**ALLEGATO A alla Dgr n. 207 del 26 febbraio 2013**

**Autorità di Bacino dei fiumi dell'Alto Adriatico. Progetto di Piano Stralcio per l'Assetto Idrogeologico dei Fiumi Isonzo, Tagliamento, Piave, Brenta Bacchiglione, Tagliamento. Comune di Jesolo
Sig. Armando Montagner**

Richiesta di variazione del perimetro dell'area fluviale posta in destra della foce del Fiume Piave.

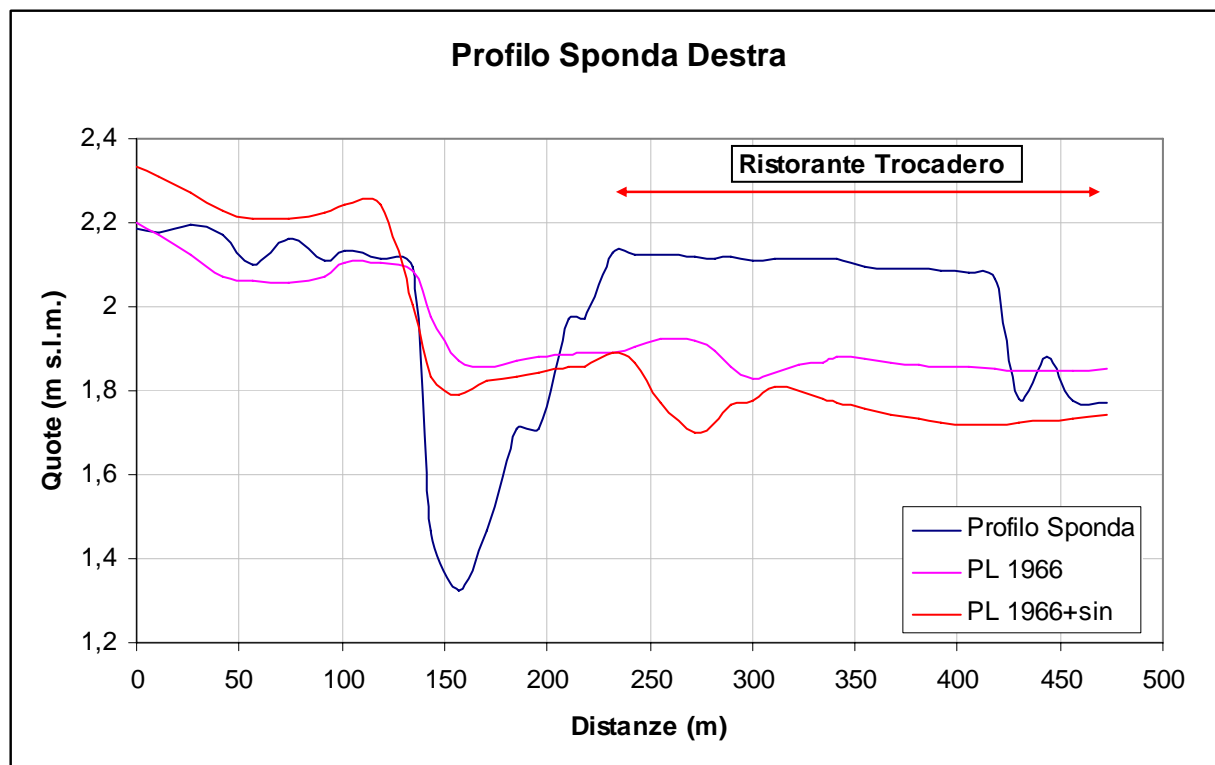
L'area non è difesa da un argine e le quote del terreno sono comprese tra 1,5 m e 2 m s.l.m. come si può vedere nella fig. 2.

In questo tratto di fiume il livello idrometrico non è controllato solo dalla portata transitata, ma da una combinazione tra la marea e la portata. Nei giorni in cui occorrono una portata e una marea ordinaria, il livello in corrispondenza del ristorante è controllato solo dal livello del mare e quindi presenta quote in genere non superiori a 1,00 m s.l.m.

L'evento di piena che ha causato il livello più alto negli anni è stato quello del 1966 in concomitanza di una serie di fenomeni straordinari. In questo caso il livello massimo ha raggiunto la quota di 1,80 m s.l.m. in corrispondenza del ristorante Trocadero mentre il livello massimo della marea ha raggiunto 1,72 m s.l.m.

Fig. 2 - Rilievo Lidar della foce del Fiume Piave, con indicata l'area del ristorante Trocadero

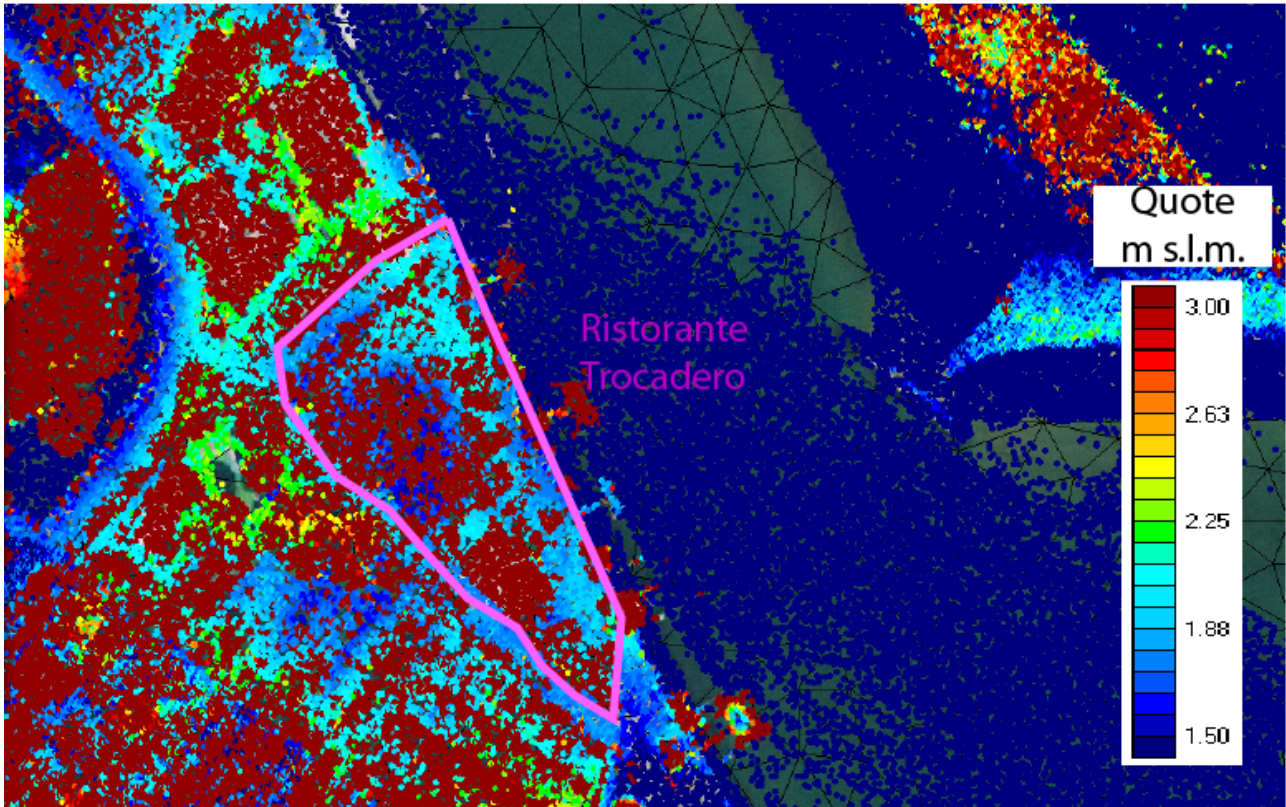
A questo proposito si può anche fare riferimento alla seguente figura 2 che rappresenta il Rilievo Lidar della foce del Fiume Piave in cui viene indicata l'area occupata dal ristorante Trocadero. Nella fig. 3 sono invece evidenziate le tre sezioni considerate, rappresentate nelle successive figure 4, 5 e 6, tratte dal rilievo effettuato per il prof. D'Alpaos.

Fig. 4 - Sezione 1: profilo del terreno e involucro dei livelli massimi per la simulazione della piena del 1966

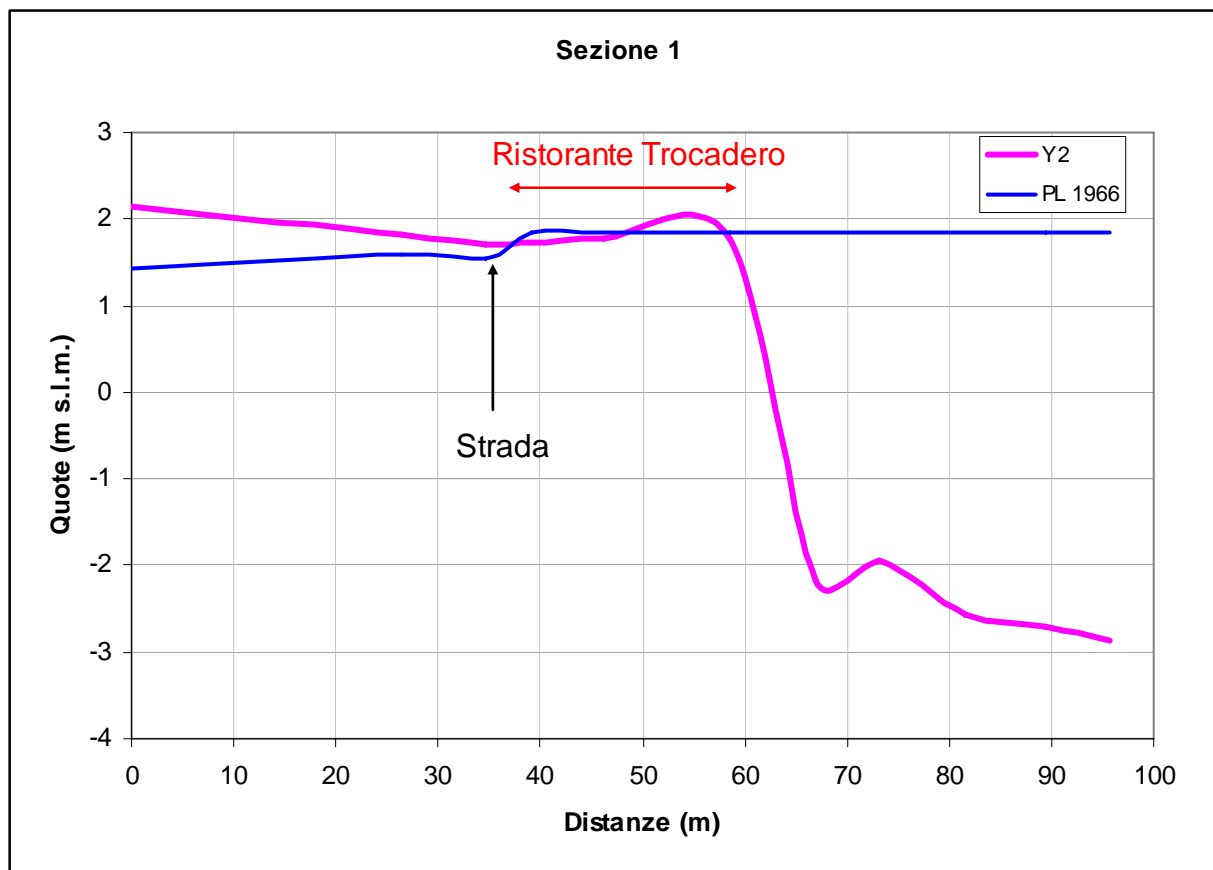
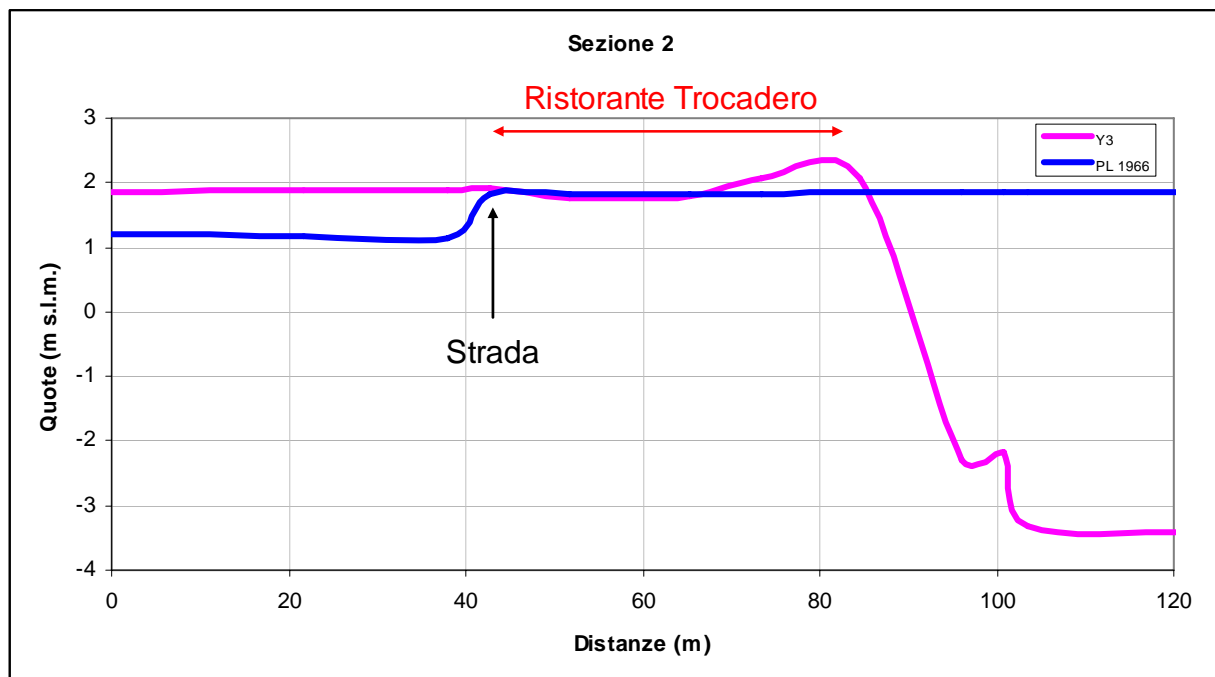
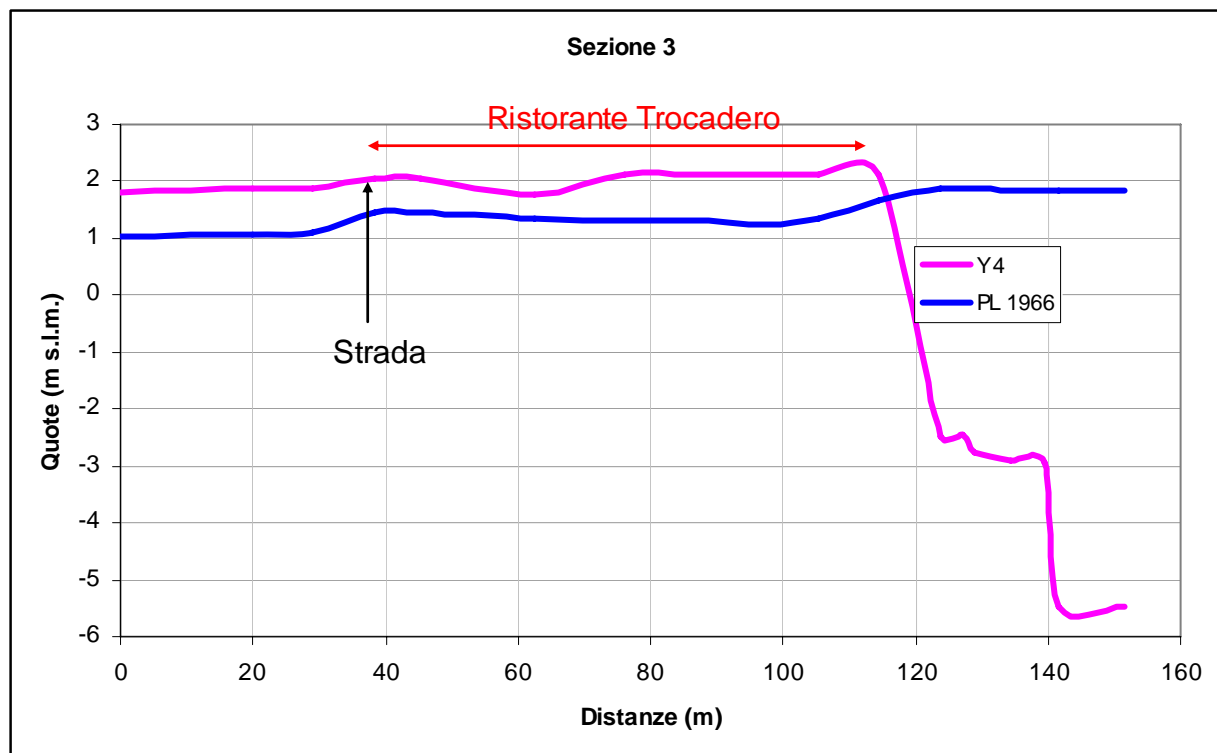
Le figure sopra riportate evidenziano che non esiste un argine e che la sponda dell'alveo di magra costituisce l'unica difesa idraulica del territorio. Le sezioni 1 e 2 mostrano che i livelli idrometrici in parte dell'area del Trocadero sono maggiori rispetto ai livelli del piano campagna.

Fig. 7 - Nuova perimetrazione proposta

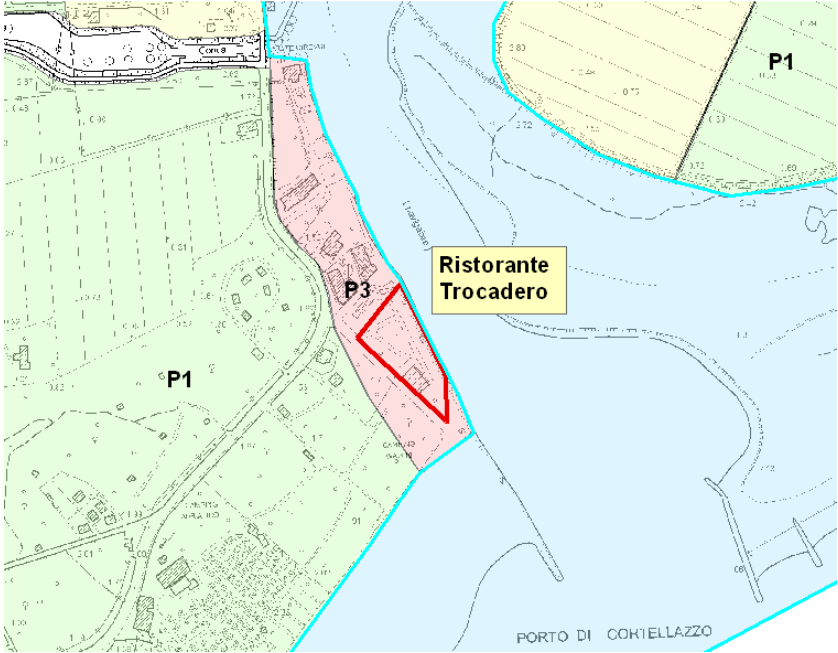
Il problema quindi è quello di classificare correttamente la pericolosità presente nella fascia compresa tra la sponda e Viale Oriente per il primo tratto e l'ottavo accesso al mare di Viale Oriente fino alla spiaggia, definita dal Piano di Assetto Idrogeologico quale area fluviale.

Per quanto riguarda l'estensione dell'area si può ritenere si estenda sino alla strada (Viale Oriente e 8° accesso al mare) che prima rappresentava il confine dell'area fluviale, e che costituisce un elemento morfologico distintivo, all'interno della fascia dei 150 m previsti dal piano di assetto idrogeologico.

Si propone, quindi, di delimitare l'area fluviale con la sponda, e di assegnare, utilizzando lo schema di perimetrazione previsto dal PAI nel caso di modelli bidimensionali, un livello di pericolosità idraulica elevata P3 a tutte le aree ubicate tra la sponda e la strada in considerazione della delicatezza dell'area per la fruizione turistica e l'importanza ambientale.
